Filterkopf neu!

Modifikation Heizungsfilter 2023-2024

Magnetkerze neu!

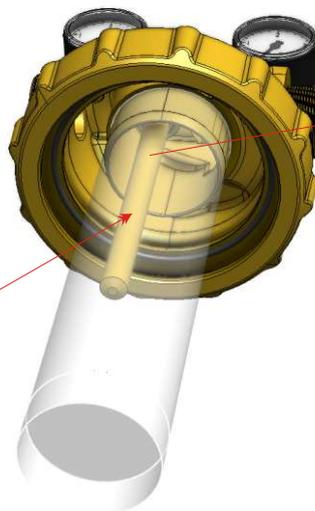
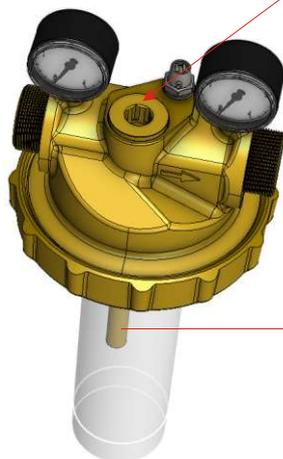
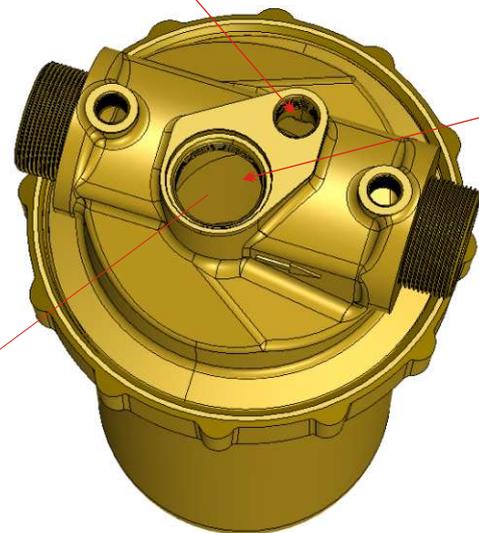
Filterkopf bis 2023

Filterkopf ab 2024

NEU: Entlüfteröffnung
vergrößert auf G 1/4"

NEU: Öffnung G 3/4"
+ Aufnahme Magnetstab VON OBEN
+ und als Öffnung für die Rückspülung

NEU
Magnetstab VON OBEN
entnehmen & reinigen!

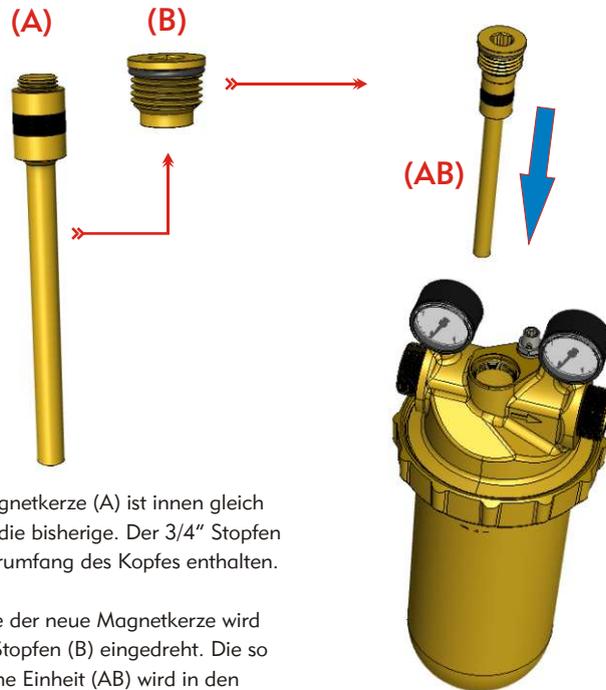
Magnetkerze bisher

Die ursprüngliche Magnetkerze wurde auf den Boden der Filterkerze gestellt.

Magnetkerze für NEUEN Filterkopf

Die neue Magnetkerze (A) ist innen gleich aufgebaut wie die bisherige. Der 3/4" Stopfen (B) ist im Lieferumfang des Kopfes enthalten.

Zur Montage der neue Magnetkerze wird diese in den Stopfen (B) eingedreht. Die so entstandene Einheit (AB) wird in den Filterkopf eingesetzt.

Besonderheit der Magnetkerze 2024

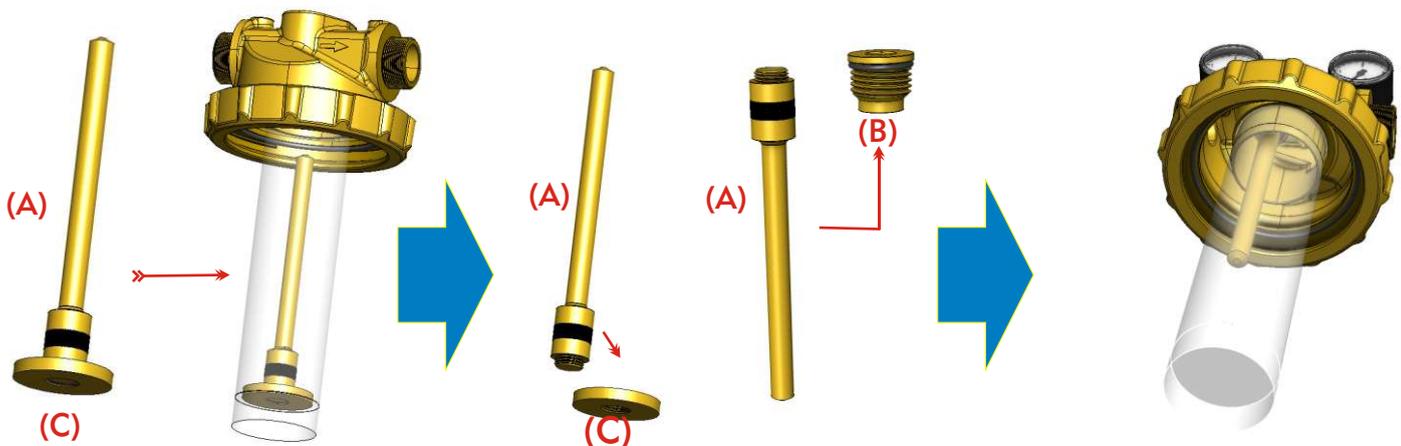
Wir liefern bis auf weiteres die Magnetkerzen so aus, dass Sie diese auf zweifache Weise montieren können:

- wie bisher = Magnet am Boden des Siebes abgestellt oder
- NEU = Magnet wird von oben am Filterkopf montiert

Die bisherige Version der Magnetkerze wurde auf den Boden des Filtersiebes gestellt. Das behalten wir für die Übergangszeit bei. Die aktuelle Magnetkerze (A) wird in einer Scheibe (C) montiert geliefert. Somit entspricht diese von Aufbau, Platzierung, Wirkung & Wartung der ursprünglichen. Magnet-Kerze.

Wenn Sie einen "neuen" Filterkopf haben und den Magneten von oben in den Filter montieren wollen, dann:

1. Schrauben Sie die Magnetkerze (A) von der Scheibe (C).
- Die Magnetkerze (A) schrauben Sie in den 3/4" Stopfen (B). Diese Einheit (AB) schrauben Sie in den Filterkopf.

Die neue und alte Version und deren Zubehörteile können gemischt verbaut werden - ein wichtiger Vorteil für Ihre Lagerführung.
